**高浜発電所第1号機、2号機、3号機、4号機
津波警報等が発表されない可能性のある津波への対応に係る
設計及び工事の計画の認可申請
【ご指摘事項への回答について】**

2020年12月11日
関西電力株式会社

12/10審査会合におけるご指摘事項

12/10審査会合のご指摘事項		本資料頁
1	潮位観測システム（防護用）の構成機器の単体誤差(22mm（潮位検出器）と9mm(電源箱))について、数値の考え方を説明すること	P. 8
2	衛星電話、モニタ、電線路の独立性を示す図面を設工認申請書で示すこと。	P. 1 3、1 4
3	「波高」が保守的と整理しているが、「周期」の観点や許可で確認した「非線形性」の観点からも定量的に示し、入力津波の妥当性を説明すること	P. 1 9～3 2
4	水位上昇側だけでなく、水位下降側の入力津波についても検討すること	
5	TP-2.5mを下回った場合のCWPの停止手順について、取水防潮ゲートの閉止運用への効果、悪影響について説明すること（手順は自主的なもので、閉止運用の有効性評価（時間評価）では閉止判断基準が早まる効果を考慮していないことを説明）	P. 3 4
6	3・4号機のCWP停止と1・2号機の閉止判断基準が錯綜する場合に、閉止判断に悪影響がないことを示すこと（操作及び中央間の情報錯綜の観点で）	P. 3 5、3 6
7	基本設計方針において、「取水路防潮ゲートの閉止判断にあたり、台風時・平常時の影響を受けない」との記載に対して、「影響を受けないこととその根拠」説明すること（信頼性向上での改善、基準適合への設備充実の観点など）	P. 3 8
8	車両退避において、より厳しい条件（大雪、路面凍結、夜間等）においても成立することを説明すること	P. 4 0、4 1

図1 潮位計のシステム構成図及び計装誤差の考え方

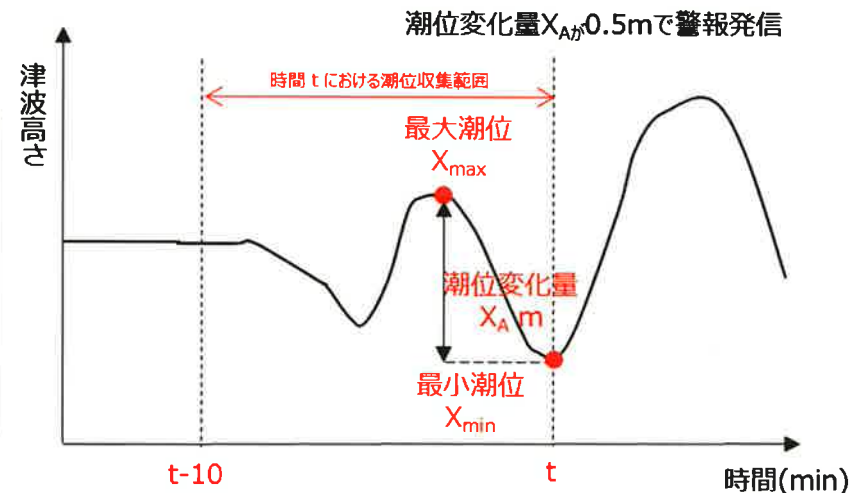
1. 潮位観測システム（防護用）の構成機器の単体誤差(22mm(潮位検出器)と9mm(電源箱))について、数値の考え方を説明すること。
2. 衛星電話、モニタ、電線路の独立性を示す図面を設工認申請書で示すこと。

- 潮位観測システム（防護用）のうち、潮位計のシステム構成図及び計装誤差の考え方を図1に示す。
- 計器の単体誤差は、潮位検出器及び電源箱において生ずる。
 なお、電源箱と監視モニタの間はデジタル通信を採用しており、A/D変換や伝送過程におけるノイズによる誤差がないことから、計装誤差は発生しない。
- この潮位検出器及び電源箱の単体誤差から、ループ誤差は±24mmとなる算出。
- 潮位計の信号は、演算装置において計測時点（ t ）からその10分前（ $t-10$ ）の間における潮位を収集・演算し、その間の最大潮位と最小潮位の差（潮位変化量）が0.5mに達した時点で監視モニタに警報発信する設計としている。
 このため、潮位変化量の計装誤差は、保守的に双方の計測点で最大のループ誤差が発生するものとし、ループ誤差の2倍に裕度を考慮し、±50mmと設定する（図2参照）。

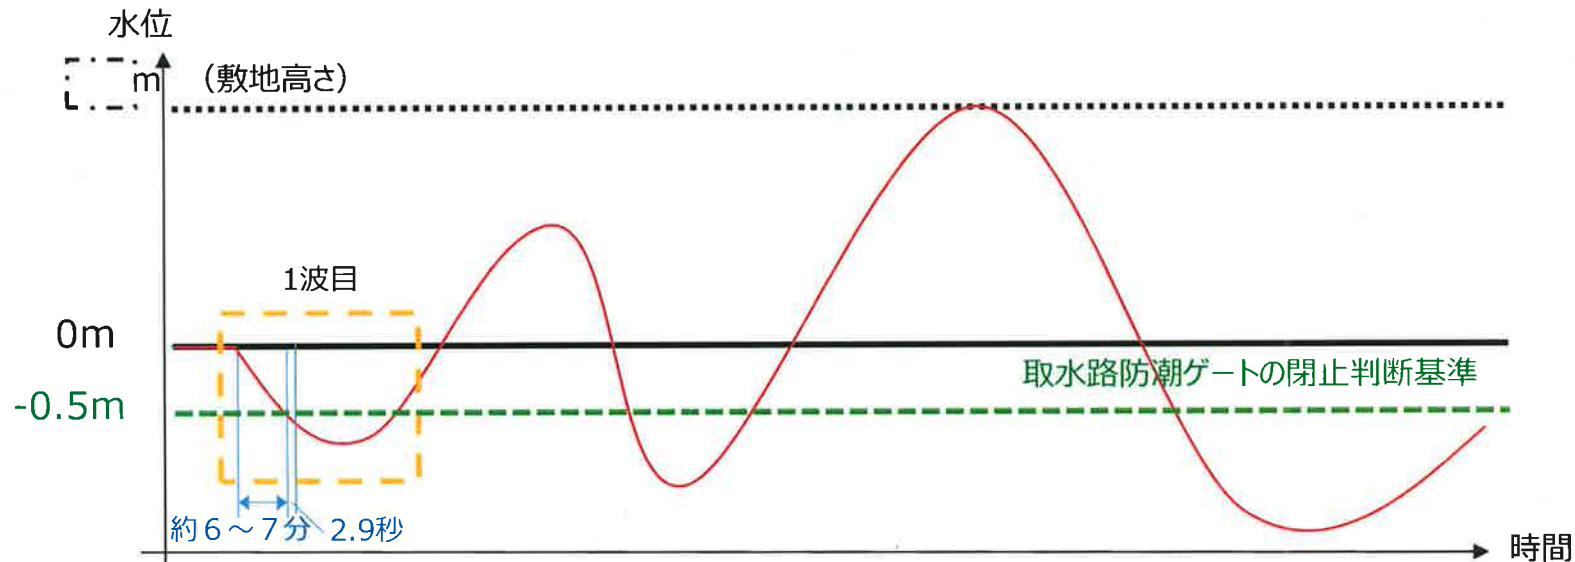
3. 「波高」が保守的と整理しているが、「周期」の観点や許可で確認した「非線形性」の観点からも定量的に示し、入力津波の妥当性を説明すること。
4. 水位上昇側だけでなく、水位下降側の入力津波についても検討すること。

- 「周期」の観点からは、「破壊伝播速度」のパラメータ設定により、水位低下時間に影響がでてる。
- 水位上昇側の検討の方が、第1波の水位低下に要する時間が長いことから、水位上昇側の検討を行う。

- 敷地に遡上し、周期が長い津波は、約5分で0.5mまで水位低下する。また、敷地高さに近接する津波では、6～7分で0.5mまで水位低下すると想定される。
- このため、潮位観測システム（防護用）の最大の時間遅れ(2.9秒)を考慮した場合でも、10分の取水路防潮ゲートの閉止判断基準で第1波を検知できることが確認できる。

【運転操作・情報連携への影響】

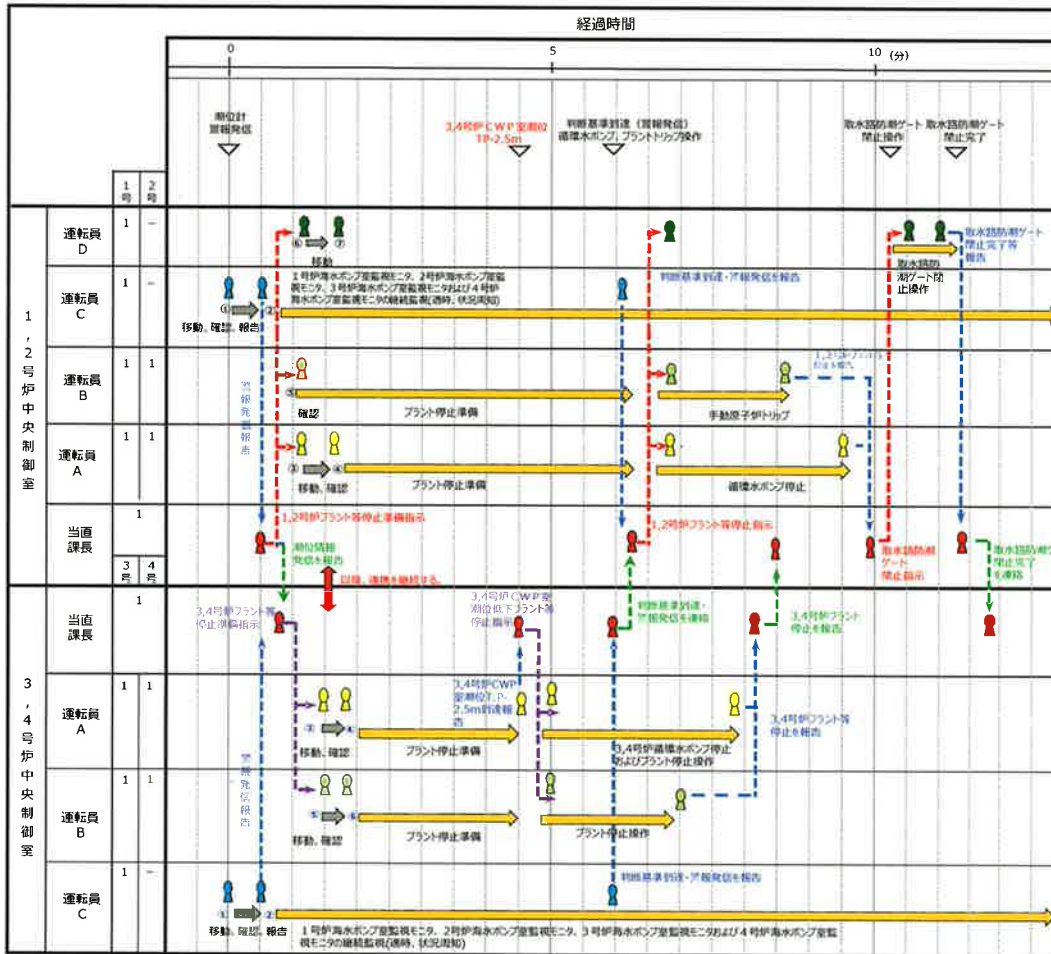
5. T.P.-2.5mを下回った場合のCWPの停止手順について、取水防潮ゲートの閉止運用への効果、悪影響について説明すること。(手順は自主的なもので、閉止運用の有効性評価(時間評価)では閉止判断基準が早まる効果を考慮していないことを説明)
6. 3・4号機のCWP停止と1 2号機の閉止判断基準が錯綜する場合に、閉止判断に悪影響がないことを示すこと。(操作及び中央間の情報錯綜の観点で)

- 津波検知した場合のユニット操作、ポンプ操作、潮位監視に対応する各運転員の役割分担は明確に分離しており、運転操作手順書にも、循環水ポンプ停止がゲート閉止判断より先になる場合の操作手順・課長の判断を記載することから、運転員の対応や中央制御室間の情報連携に影響はない。
- 具体的には、取水路防潮ゲートの「閉止判断基準到達前」に1波目の水位低下量がT.P.-2.5m以下になった場合、通常は「閉止判断基準到達後」に循環水ポンプ停止を担当する運転員（下記タイムチャートの「運転員A」）が、当直課長からの指示に基づき循環水ポンプ停止に当たるため、運転員A及びその他の要員の体制・役割に影響はない。

- また、中央制御室間の連携に関して、当直課長は、「潮位観測を継続し、閉止判断基準に到達すれば他号炉の当直課長へ連絡すること」及び「循環水ポンプが停止した旨の連絡を、他号炉の当直課長に報告すること」に変わりはなく、運用手順において影響を受けることはない。
- なお、現状の余裕時間確認にかかる検討シナリオに比べ、CWPの停止操作が早期に完了することから、1, 2号および3, 4号の両方でCWPを停止する場合は、防潮ゲート閉止基準到達後から防潮ゲート閉止操作までの対応時間が早まる効果がある。

【台風時の影響について】

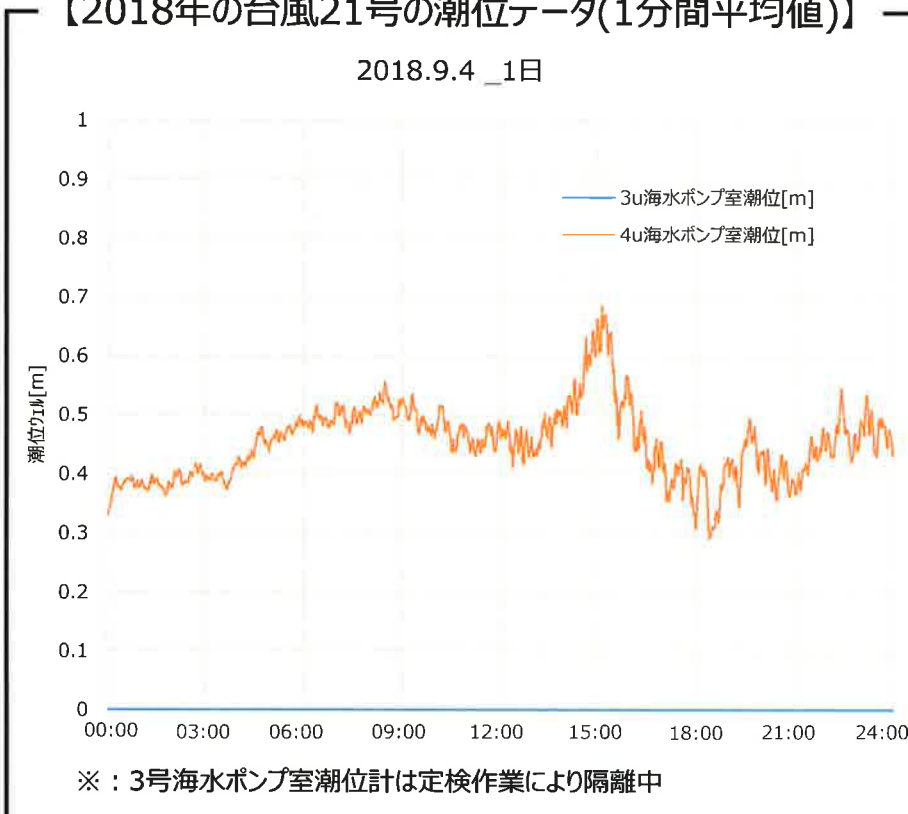
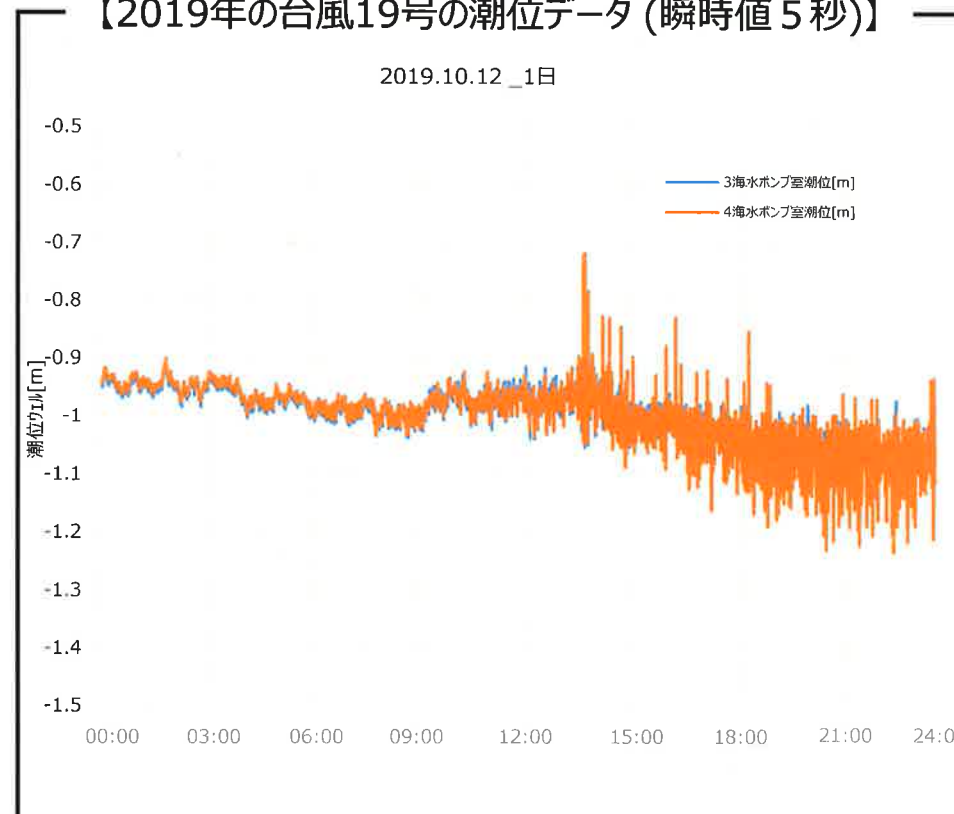
7. 基本設計方針において、「取水路防潮ゲートの閉止判断にあたり、台風時・平常時の影響を受けない」との記載に対して、「影響を受けないこととその根拠」を説明すること。（信頼性向上での改善、基準適合への設備充実の観点など）

- 台風時の潮汐変動について、代表として若狭湾周辺の潮汐の変動が大きいと想定される2018年の台風21号（中心気圧950hPa）及び2019年の台風19号（中心気圧955hPa）時の潮汐変動を確認した。潮汐の変動は大きいところで10分間で30cm程度であり、取水路防潮ゲートの閉止判断基準（10分以内0.5m以上）、及びセット値（10分以内0.4m以上※）には影響しない。
